Nature du document :
Rapport d'étude

**PROJET DE CENTRE D'ENFOUISSEMENT
TECHNIQUE - VALREAS
EXPERTISE HYDROGEOLOGIQUE**

ADPEG
« Le séminaire »
Route de St Pierre
84600 Valréas

Figure II-4 : carte piézométrique interprétative (hautes eaux) - DDAE, 2003a (fig. n°11)

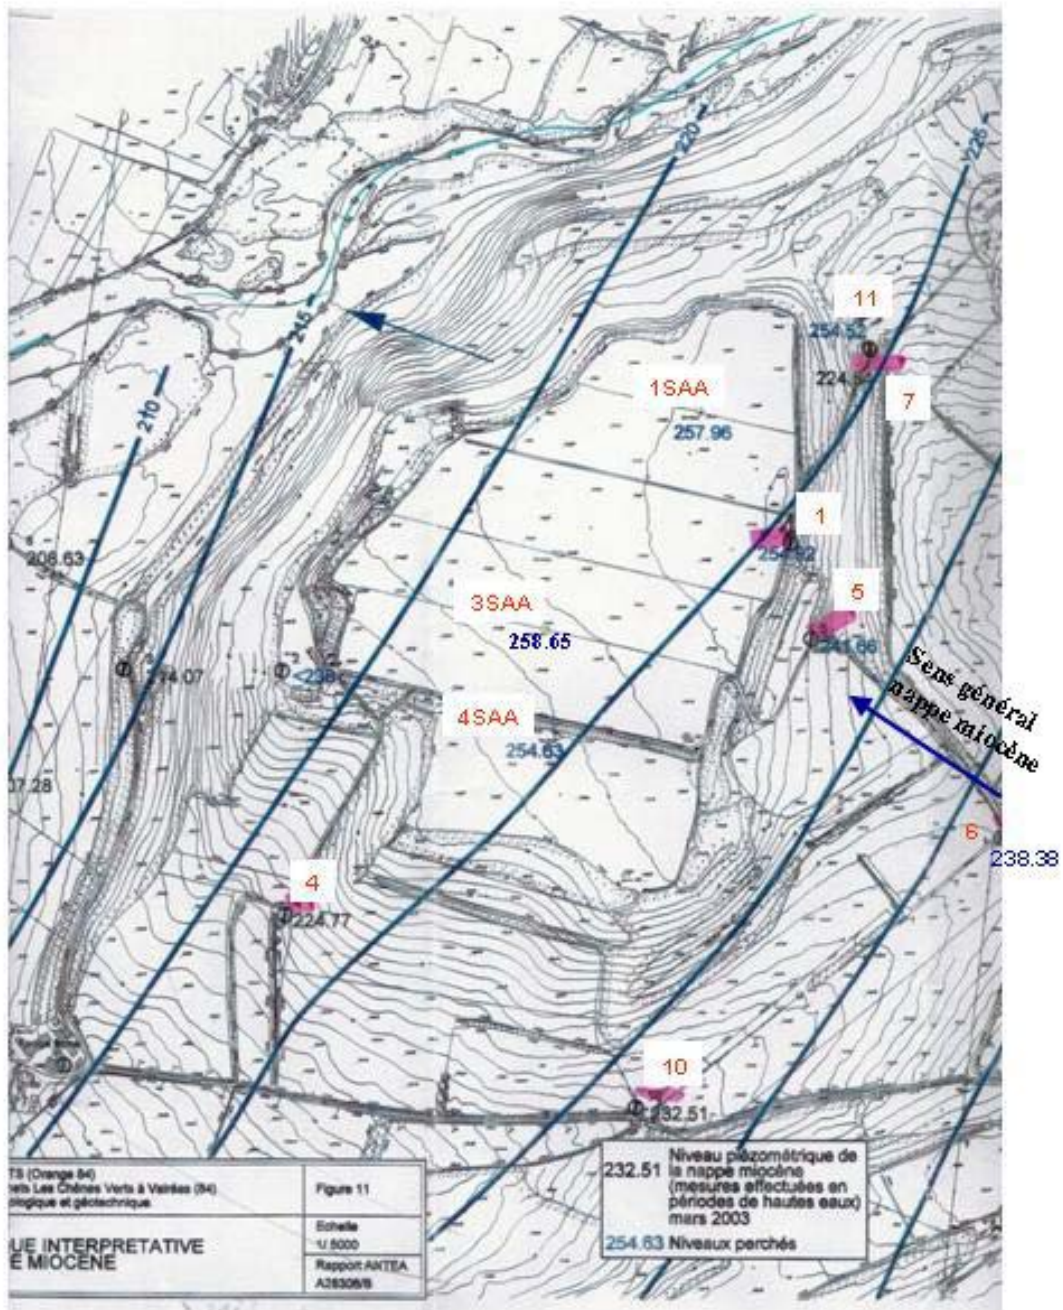
Or, d'après la Figure II-4, la charge hydraulique du Miocène de base est supposée être à ce niveau de l'ordre 227,5 m NGF. Si l'on suppose l'existence de niveaux perchés de faible extension et de faible connexion, ceux-ci devraient être drainés par le puits et la charge hydraulique mesurée devrait être proche de la valeur théorique ce qui n'est pas le cas. Par contre, la charge hydraulique est intermédiaire entre cette valeur théorique et celle des niveaux du plateau, ce qui **corrobore l'hypothèse d'une charge hydraulique moyenne typique d'un dôme piézométrique.**

Figure III-1 : coupe conceptuelle de la piézométrie locale (DDAE, 2003a, fig. n°10)

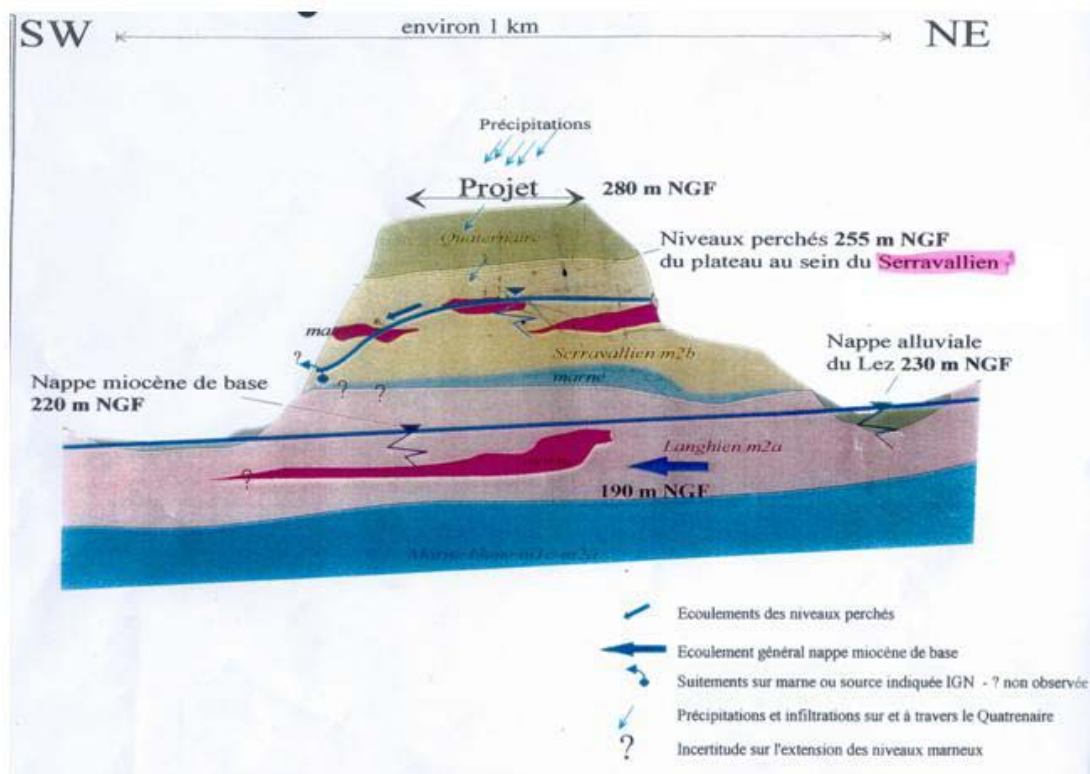
5. Les niveaux marneux supposés à la transition m2a-m2b, dans l'hypothèse où ils seraient continus, ne seraient pas opérants au Sud du plateau du fait du pendage des couches qui, contrairement à ce qui est suggéré sur la Figure III-1, situe le niveau de la nappe Miocène dans le Serravallien (Figure III-4). Rappelons que de nombreux captages d'eau puisent dans cette formation au Sud de Barriol. Il ne semble donc y avoir **aucun obstacle majeur à un écoulement direct de la recharge du plateau vers la nappe du Miocène de base au Sud du plateau.**

Figure III-2 : piézométrie enregistrée sur le plateau (DDAE, 2003b, p. 35)

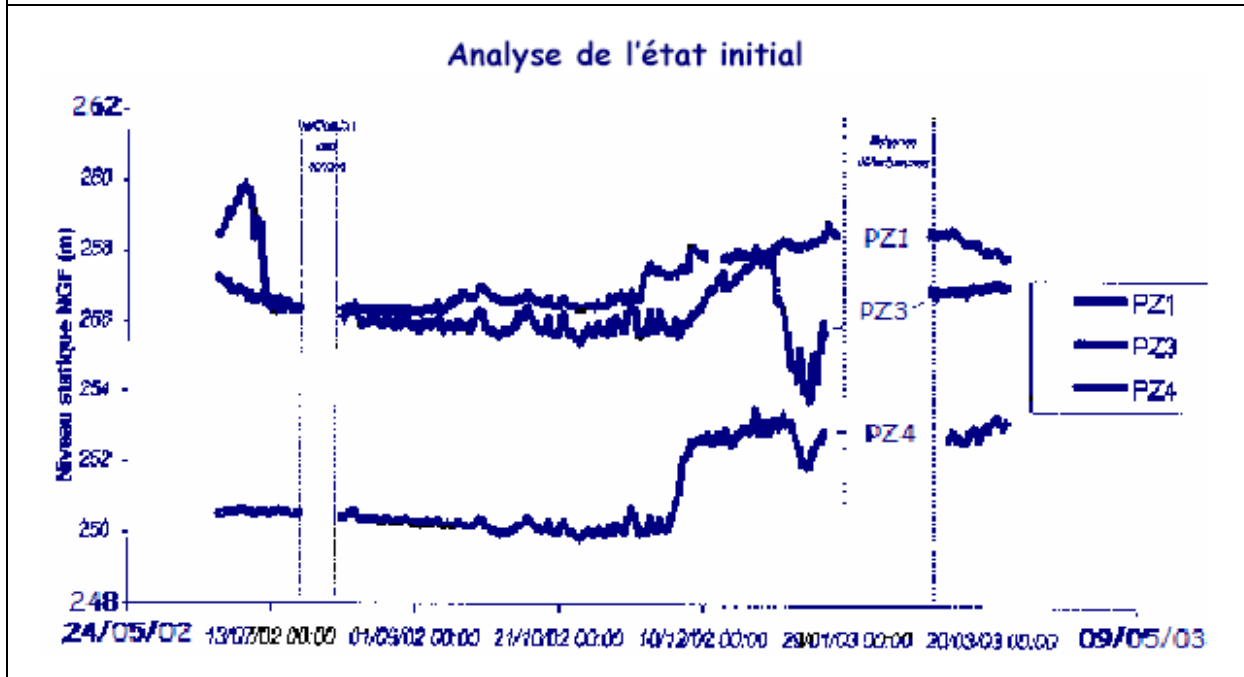
3. L'intensité et la rapidité de la recharge des niveaux superficiels (Figure III-2 et Tableau II-2). Les remontées de ces niveaux se produisent dès l'automne à environ 20-25 m de profondeur, en tenant compte de 10 m de graves perméables. Il convient là encore de regretter une chronique piézométrique trop brève ainsi que l'absence de données météorologiques détaillées sur le plateau qui permettraient de corrélérer avec plus précision les battements de la nappe avec les précipitations.

Cela étant, **il nous semble impossible d'expliquer l'infiltration de tels volumes d'eau, à une telle vitesse, avec les perméabilités annoncées.**

Notons que si l'on estime une porosité de drainage des safres de 10 %, une remontée de nappe de trois mètres correspondrait à une recharge d'environ 300 mm (pour une période comprenant une bonne part, mais pas la totalité, des précipitations efficaces), sans tenir compte de l'écoulement de la nappe superficielle, ce qui tend à corroborer notre estimation de la recharge effective (chapitre II.3).

Figure III-3 : interprétation d'essai de puits (PZ5) - résultats comparés ISAPE – nSIGHTS

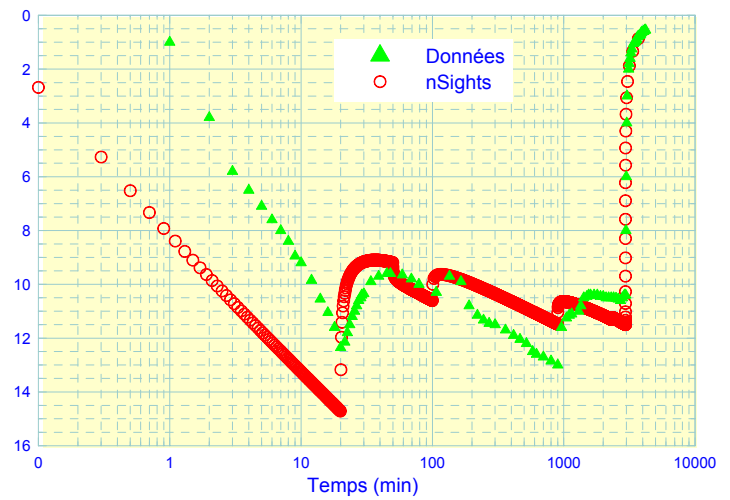
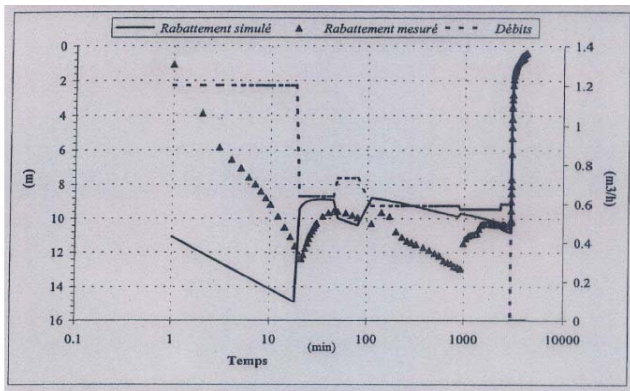
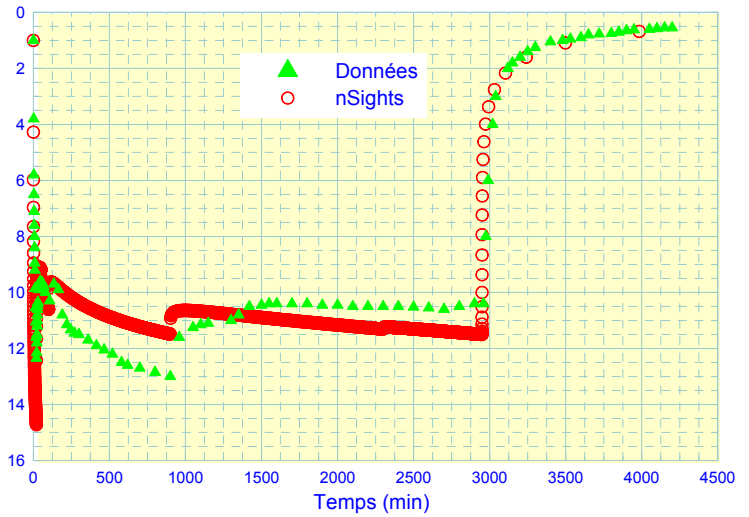
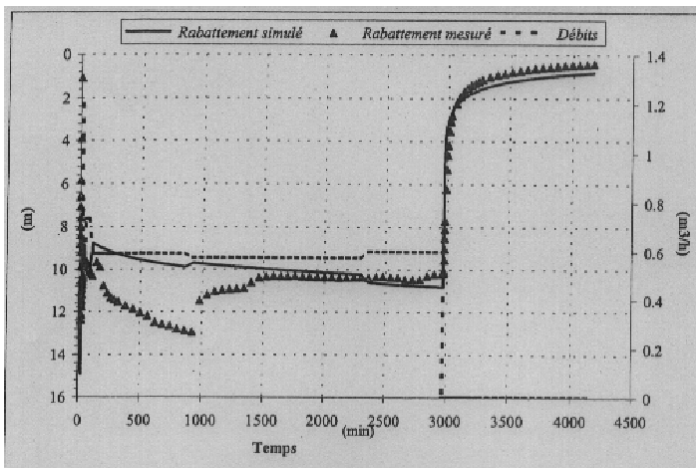
A cet égard, nous estimons que le coefficient d'emmagasinement (S) donné pour le **test 5** ($S = 10^{-4}$), est trop faible pour un aquifère supposé non-confiné (S devrait être du même ordre de grandeur que la porosité de drainage soit de l'ordre de 0,2 – 0,3).

Les résultats de simulation obtenus sont illustrés par les courbes sur la Figure III-3. On peut voir que les résultats de simulations sont globalement proches (le rabattement initial et la récupération finale sont même un peu mieux reproduites avec *nSIGHTS*) avec les paramètres hydrauliques suivants :

Pour une même qualité de calage, l'emmagasinement est de l'ordre de grandeur de ce que l'on pourrait attendre d'une nappe libre. La corrélation de ce paramètre avec la transmissivité (et donc de la perméabilité) fait que ce paramètre est dans ce cas nettement plus élevé.

Nous ne prétendons pas, à ce stade, que le résultat que nous produisons soit nécessairement plus proche de la réalité : la hauteur et l'hétérogénéité de la formation peuvent parfaitement se traduire par un comportement de nappe captive, si on imagine que la réponse dans le puits est contrôlée par une unité profonde de plus forte perméabilité. Par contre, cette démonstration nous paraît clairement indiquer les limites actuelles de notre connaissance des propriétés hydrauliques des formations profondes.

$$S \approx 0,27$$

$$T \approx 1,3 \times 10^{-3} \text{ m}^2/\text{s} \text{ (soit } K \approx 7,0 \times 10^{-5} \text{ m/s)}$$
